PREVOST

**BULLETIN
DE
GARANTIE**

Bg10-13

DATE : JUIN 2010	SECTION : 06 - Électricité
EXPIRATION: JUIN 2012	
SUJET : SURCHAUFFE D'UN CONNECTEUR DU CÂBLAGE DES FEUX DE CROISEMENT À HALOGÈNE

FIGURE 3: FEU DE CROISEMENT ET CONNECTEUR

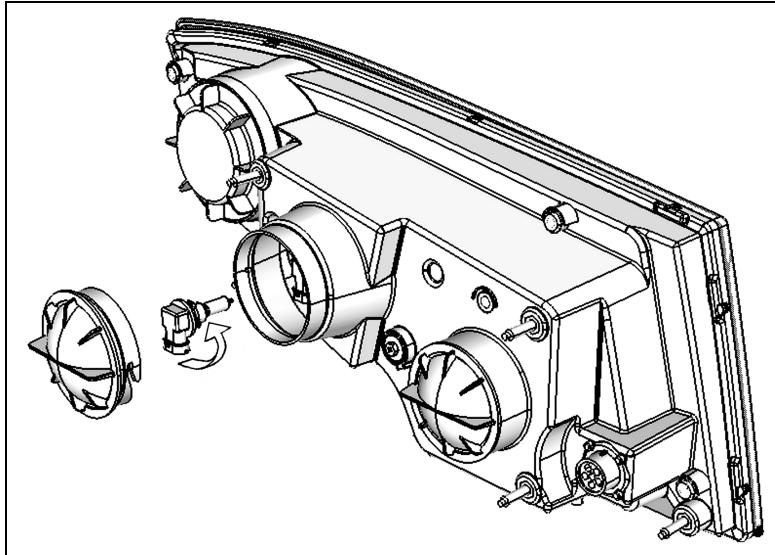
Sur les véhicules visés par ce bulletin, il y a risque de surchauffe d'un connecteur électrique, ce qui pourrait entraîner une défaillance des feux de croisement et la perte de l'éclairage.

4. Dévisser le bouchon d'accès du feu de croisement afin d'accéder au connecteur de l'ampoule.

5. Tourner le culot de l'ampoule dans le sens antihoraire (figure 3).
6. Séparer le connecteur du culot de l'ampoule.

Pièce No	Description	Qté
564167	Connecteur haute température pour ampoule H9	2
564168	Cheville ce contact de connecteur haute température pour ampoule H9	4

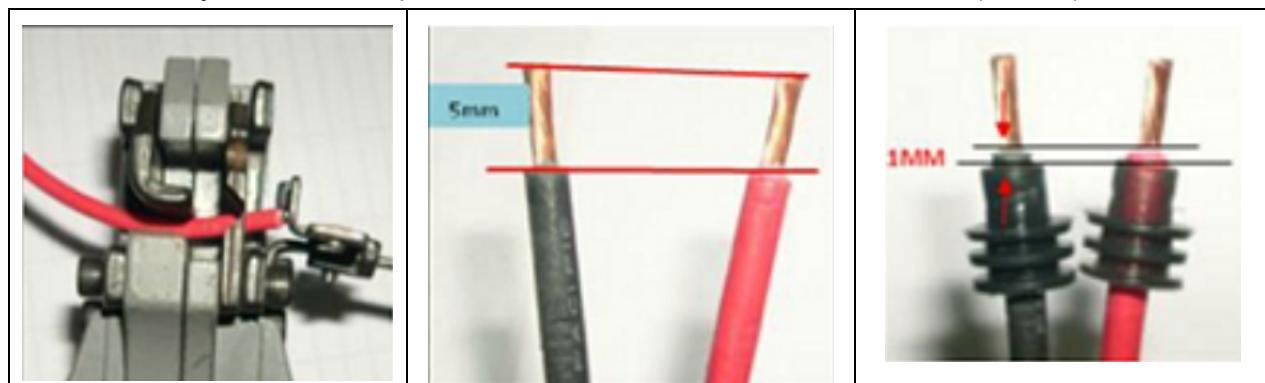
7. À l'aide de l'outil, sortir les chevilles de contact du connecteur.
8. À l'aide d'une pince coupante diagonale ou de ciseau, couper les chevilles de contact.

Ne pas couper ou endommager le joint.

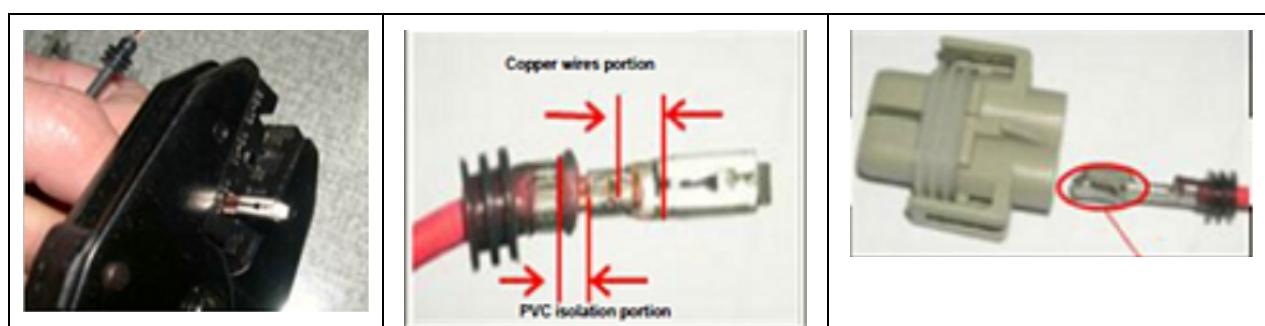
- Dénuder les fils sur une longueur de 5 mm.
- Glisser les joints sur les fils puis insérer les fils dans les chevilles de contact (564168).

- Sertir la cheville de contact sur le fil.
- Sertir le joint sur le fil.
- Insérer les chevilles de contact dans le nouveau connecteur (564167).
